Avis délibéré en date du 9 octobre 2020 de la Mission régionale d'autorité environnementale d'Île-de-France sur le projet urbain des Agnettes à Gennevilliers (Hauts-de-Seine)

Synthèse de l'avis

Illustration : Impacts du projet sur l'ambiance sonore (source : étude d'impact, p.241)

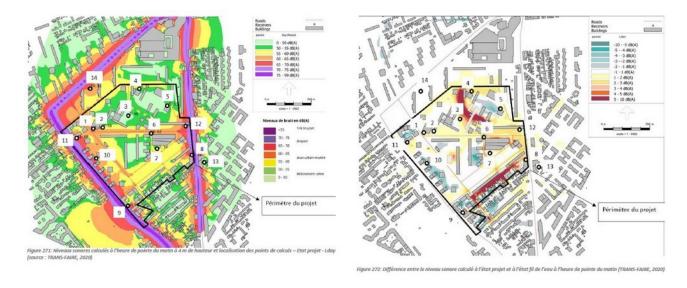
Malgré les réserves concernant les estimations du trafic et la modalisation sonore (l'étude d'impact note d'ailleurs qu'un approfondissement de l'étude acoustique est envisagé (p.243)), la MRAe souligne la clarté de cette présentation et, en particulier, l'effort réalisé pour caractériser l'ambiance acoustique au sein de la ZAC, sur les futures voies, et quantifier et localiser les immeubles concernés.

La MRAe note qu'à l'échelle du projet urbain, les enjeux liés au bruit sont bien identifiés. Elle constate toutefois que l'étude d'impact ne permet pas d'identifier les mesures étudiées pour, à cette échelle, éviter ou réduire les incidences du projet, qui résultent du parti pris d'aménagement (ouvrir le quartier et le densifier fortement). Des alternatives à une échelle plus large auraient pu être étudiées. Surtout, même si les enjeux restent modérés, certaines situations plus critiques appellent des solutions à l'échelle des opérations : or ces mesures ne sont pas cadrées à l'échelle du projet global, et l'efficacité de ces dispositions n'est pas démontrée (organisation paysagère, orientation des bâtiments des groupes scolaires, écran par certains bâtiments, isolation acoustique qui ne réduit pas les nuisances avec des fenêtres ouvertes) pour valider les choix de localisation arrêtés à l'échelle de la ZAC et le niveau final des incidences.

La MRAe recommande d'approfondir l'analyse des impacts du projet sur l'exposition de la population à des pollutions sonores, et notamment de :

- préciser comment la conception des îlots va garantir la réduction des pollutions sonores,
- présenter si besoin les alternatives envisageables pour éviter ou réduire ces incidences,
- détailler les engagements relatifs à la qualité des revêtements routiers et leur capacité d'absorption des bruits générés par les déplacements routiers, notamment sur l'avenue du 8 mai 1945.
